1号機 FPCポンプの電動機取替に関する 補足説明資料

2020年6月3日

1号機 原子炉格納容器窒素封入ライン（不活性ガス系）撤去について

1号機 原子炉格納容器ガス管理設備
凝縮配管室空調機取替について

図-1 原子炉格納容器内室素封入設備 系統概略図

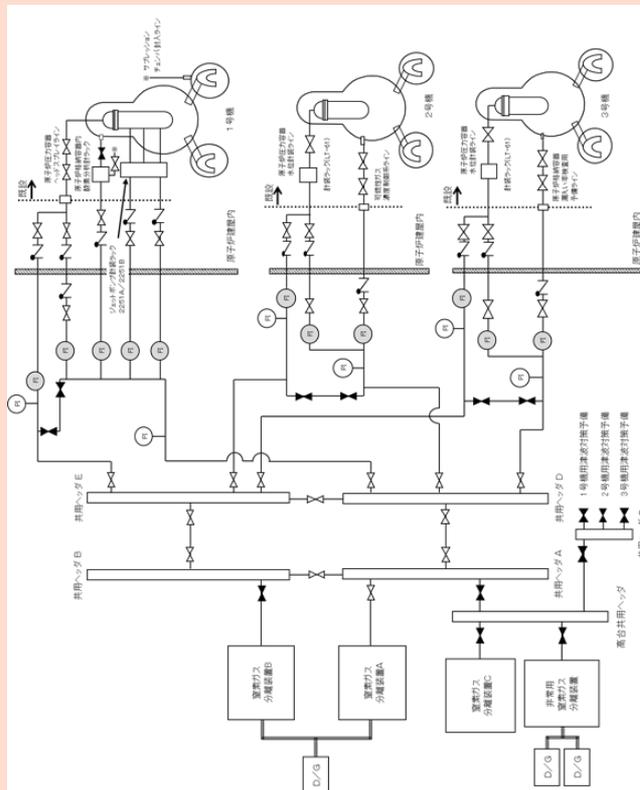
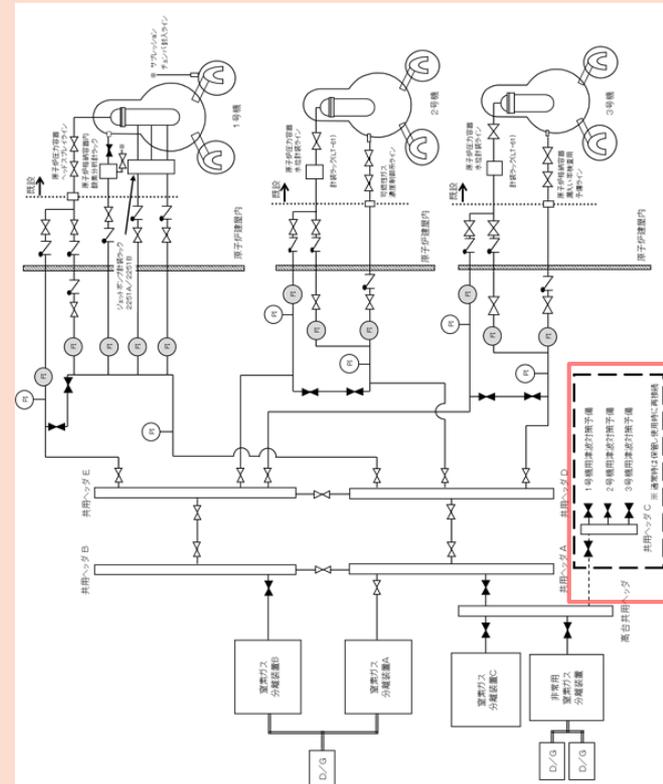
変更する系統概略図に一部誤りがあったことから記載の適正化を行った。(赤枠部)

図-1 窒素封入ライン概略図

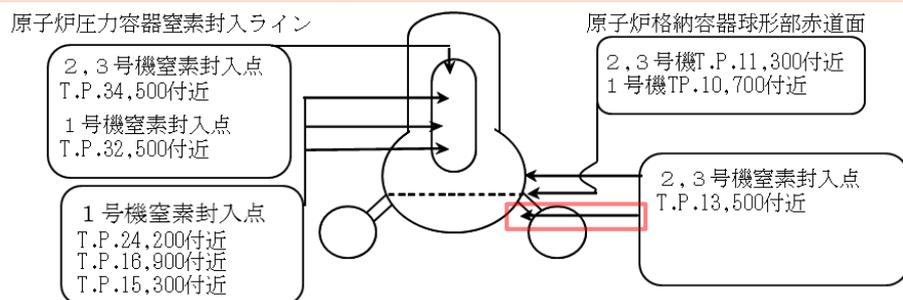
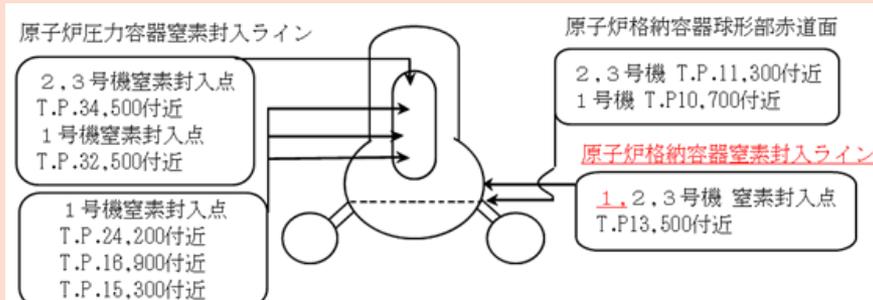
- 概略図の記載の適正化（不活性ガス系封入ライン（T.P.5800）の削除）（赤枠部）
- 原子炉格納容器窒素封入ラインの明確化（赤字部）
- 1号機原子炉格納容器封入点の追記（酸素分析系封入ライン）（赤字部）

表2 1号機 窒素封入ラインの性能

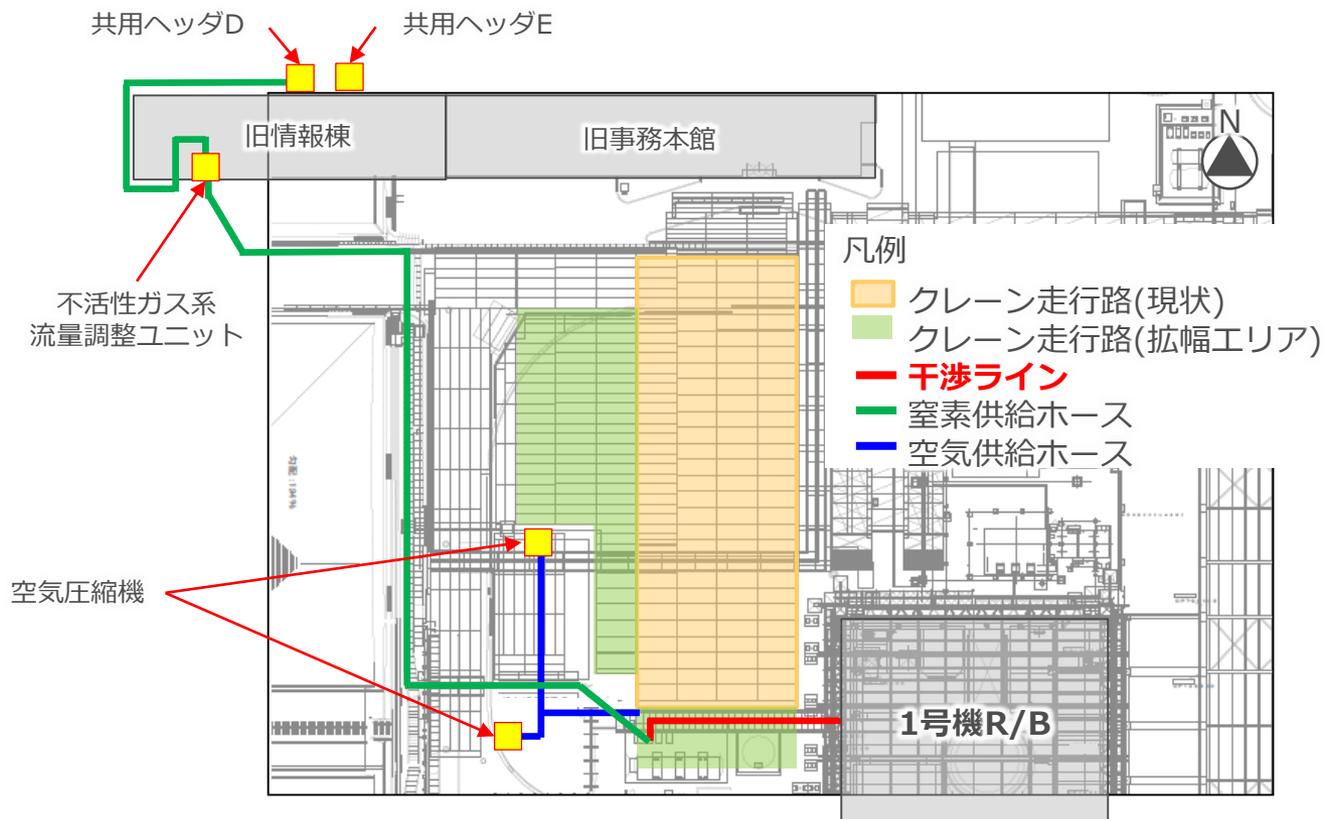
- 原子炉格納容器窒素封入ライン（不活性ガス系）撤去後も「必要な窒素封入量」を満足出来る旨、整理して説明すること

1号機の必要な窒素封入量「2.1Nm³/h」は、原子炉圧力容器系封入ライン3ライン各々単独で満足できる。

平面図（概要図）

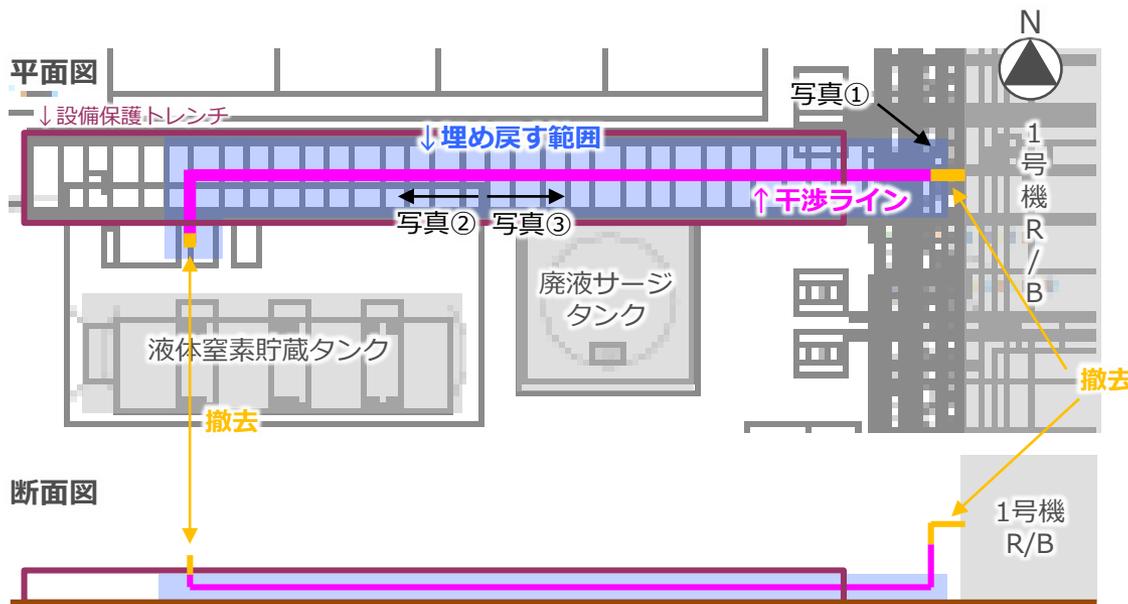
➤ 本工事における、撤去範囲（一部残置）について具体的に説明すること

下図に示す共用ヘッドD,E以外の設備について撤去を行う。

また、干渉ラインの一部配管を残置し、埋め戻しを行う。（詳細は次スライド参照）

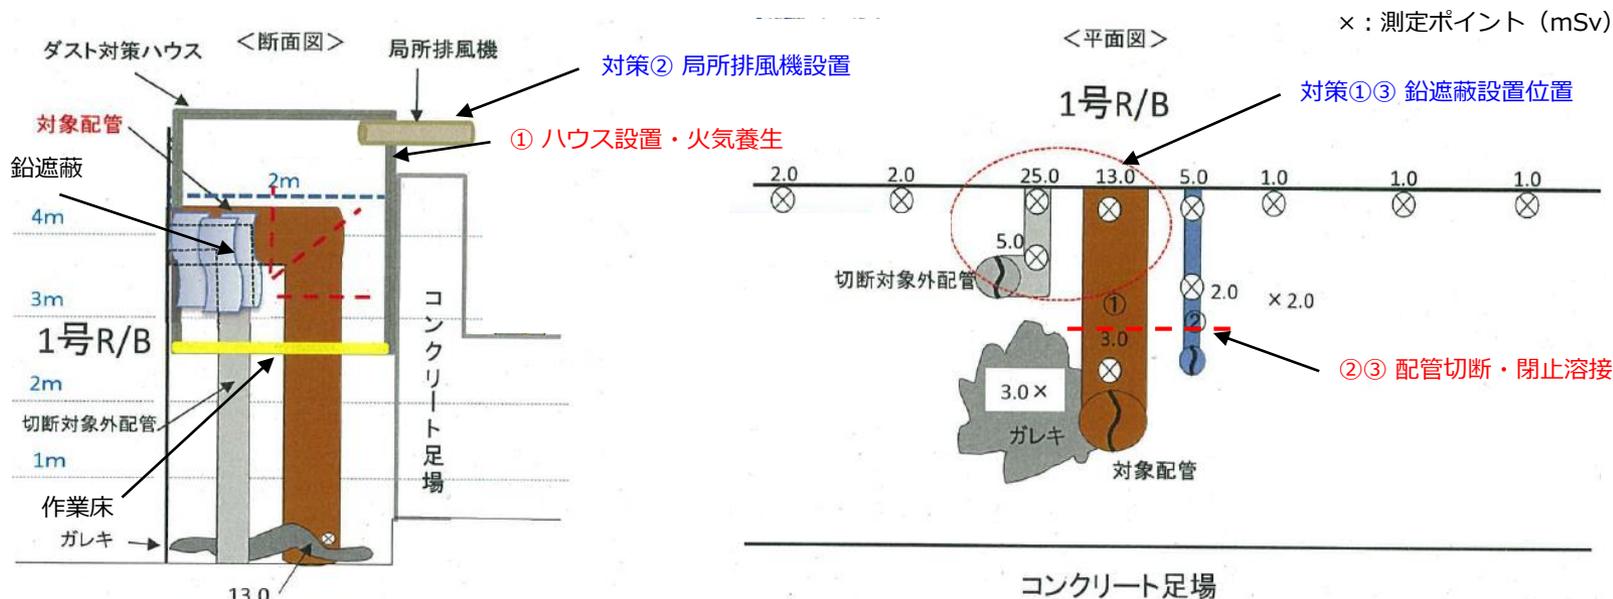
➤ 配管切断作業の内容、被ばく低減対策及び計画線量を説明すること

作業手順	作業内容	リスク	対策
1	ハウス設置・火気養生	高線量雰囲気での被ばく	高線量配管への鉛遮蔽設置による線量低減
2	配管切断・撤去	ダストの飛散による作業員及び周辺への影響	作業員：全面マスク・アノラック装備による汚染防止 周辺：局所排風機を設置し、周辺へのダスト飛散防止
3	切断部閉止溶接	高線量雰囲気での被ばく	高線量配管への鉛遮蔽設置による線量低減
4	工事監理・放射線管理業務他	待機作業員への被ばく	待機場所に遮蔽小屋（低線量エリア）を設置し、待機作業員の被ばく線量低減を図る

図-1 1号機原子炉格納容器ガス管理設備 系統概略図

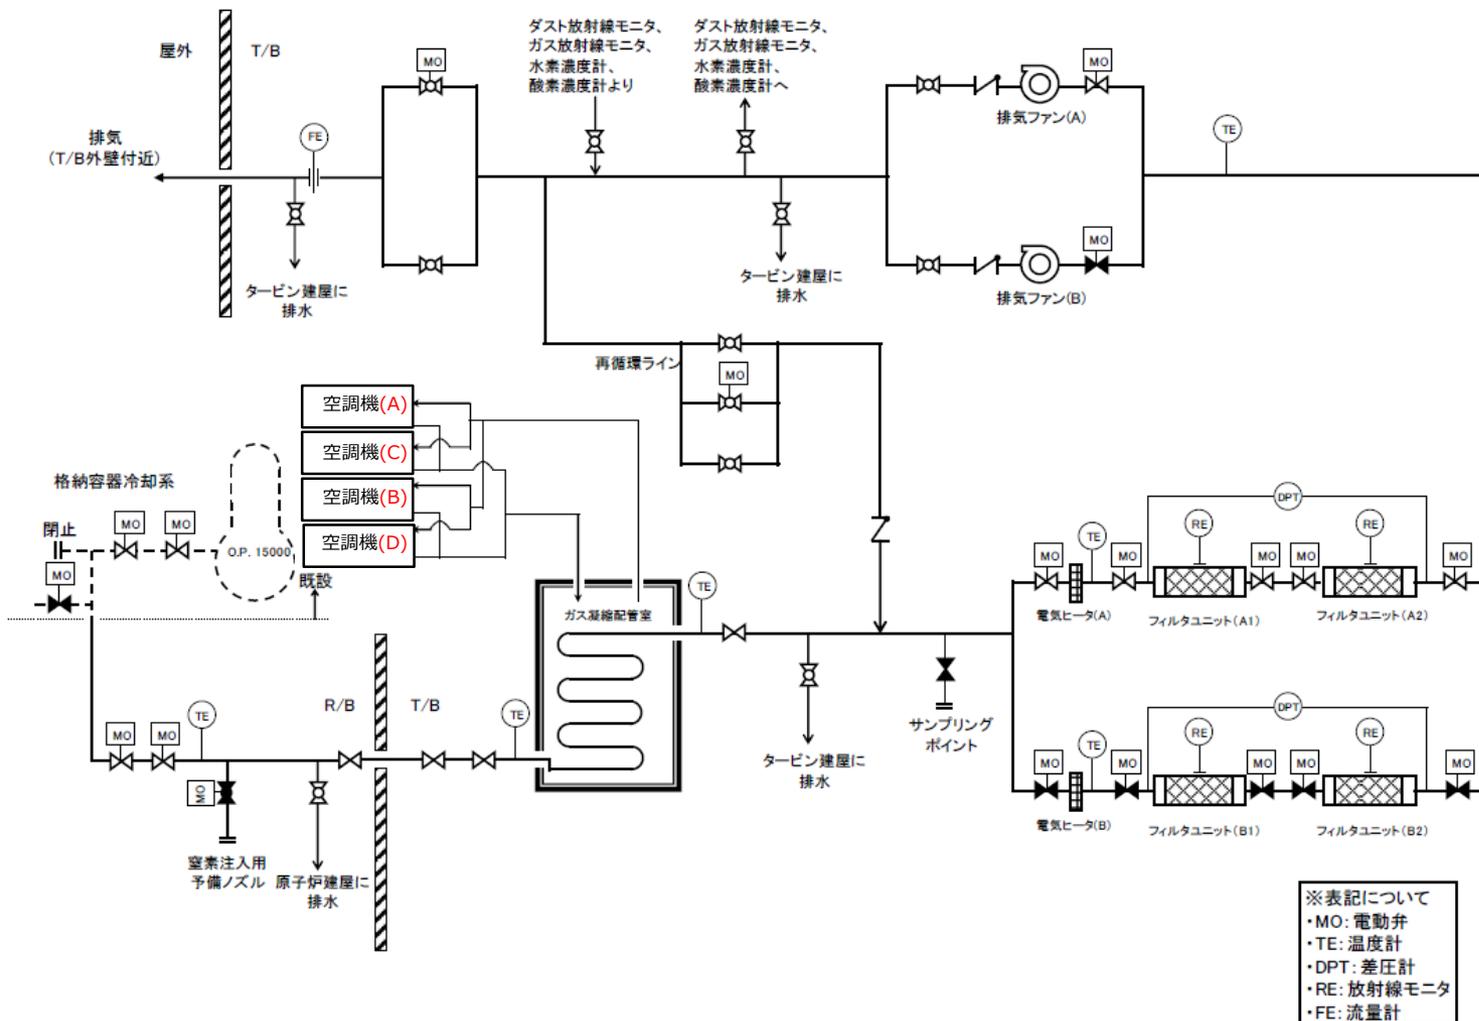
- 凝縮配管室空調機の負荷容量について、A系/B系と記載が分かれたが、4台ある機器のうち、どれがA系/B系に属するか実施計画上読めないため、明確化すること。

■ 系統概略図については各空調機に号機名を追記 (朱書部)

初回申請	補正 (案)
2.8.2 基本仕様 2.8.2.1 1号機 主要仕様 (中略) (3) 凝縮配管室空調機 冷却能力 28 kW (1台あたり) 台数 4 負荷容量 A系 15.5 kW (1台あたり) B系 15.8 kW (1台あたり) (中略)	2.8.2 基本仕様 2.8.2.1 1号機 主要仕様 (中略) (3) 凝縮配管室空調機 冷却能力 28 kW (1台あたり) 台数 4 負荷容量 A系 <u>(A号機, C号機)</u> 15.5 kW (1台あたり) B系 <u>(B号機, D号機)</u> 15.8 kW (1台あたり) (中略)

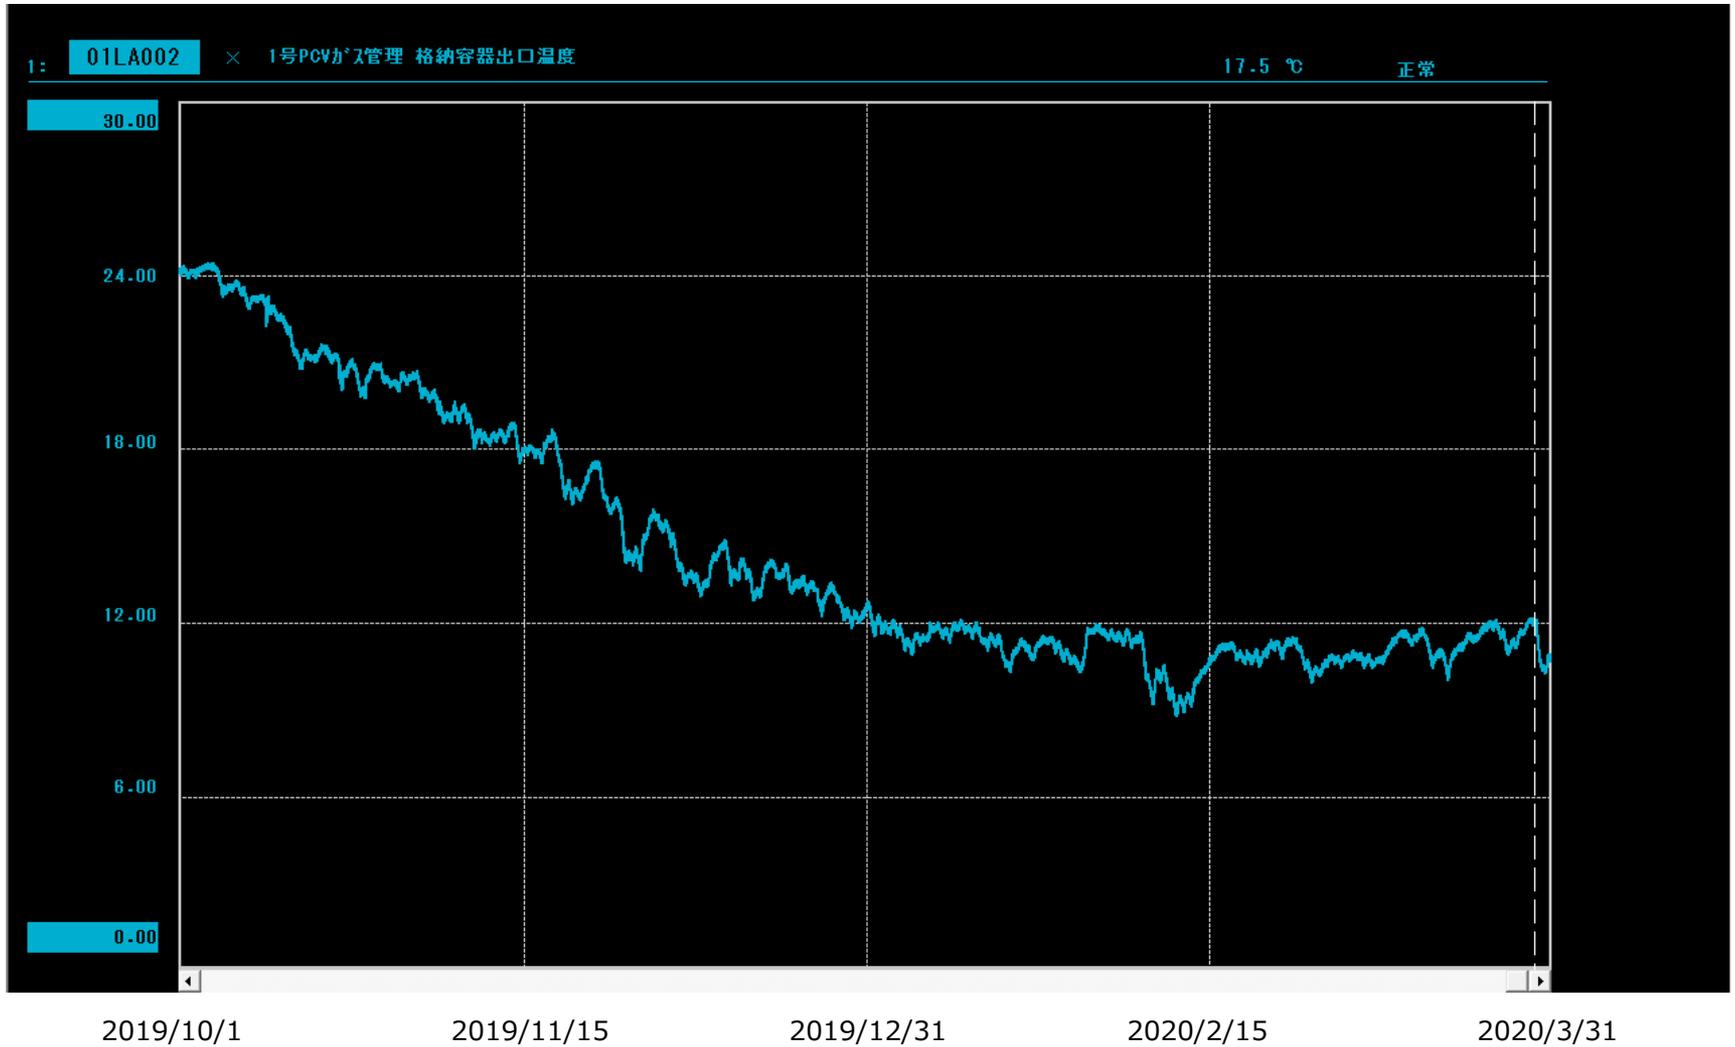
- 凝縮配管室空調機A系（A,C）交換作業中にB系（B,D）が故障等により停止した場合の措置について説明すること。

凝縮配管室空調機全台停止の状態、運転を継続する。

なお、工事進捗の状態により、旧品の復旧または新品交換のいずれか早期復旧ができる方を選択し、速やかに当該装置の機能復旧を行う。

工事が計画されている10月～12月において、抽気ガス温度は25℃を下回る温度であることから、凝縮配管室空調機の機能喪失した場合においても抽気ガスは除湿された状態であり、設備の運転継続は可能である。
